2018年5月10日

内外電機株式会社

キャビネット用鉄製基板 仕様変更のご案内

●キャビネット用鉄製基板

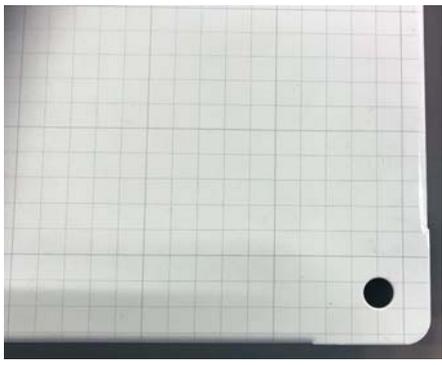
変更内容	変更前	変更後
目盛表示方法	シルク印刷	レーザー方式
目盛表示箇所	基板端より10mm内側から目盛を表示 	基板端から目盛を表示
